## Keuringsverslag van een elektrische laagspanning- en zeer lage spanningsinstallatie

### NIET CONFORM

Straatnaam	Berckhovenstraat
Huisnummer	90
Busnummer	
Postcode	2390
Gemeente	Malle
Land	België

Controlebezoek van een huishoudelijke installatie volgens (KB 08/09/2019) - AREI Boek 1- 6.5. en 4.2.4.3.

Afbbeelding schakel- en verdeelbord:

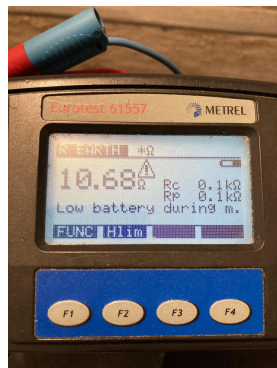
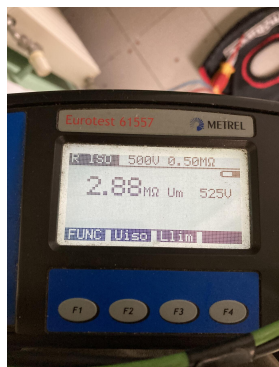
15.02 De aanduiding van de stroomkringen en/of apparatuur, aansluitklemmen, enz dient aangebracht of vervolledigd te worden. (Boek 1 Onderafdeling 3.1.3.1. en 3.1.3.3.A. en 5.1.6.1)

15.09 De genaakbare, naakte onder spanning staande delen zijn onvoldoende afgeschermd. (Boek 1 Afdeling 5.1.4. en 4.2.2.3.)

15.10 Niet gebruikte invoeringen van het verdeelbord zijn niet correct of onvoldoende afgedicht. (Boek 1 Afdeling 5.1.4. en 4.2.2.3.)
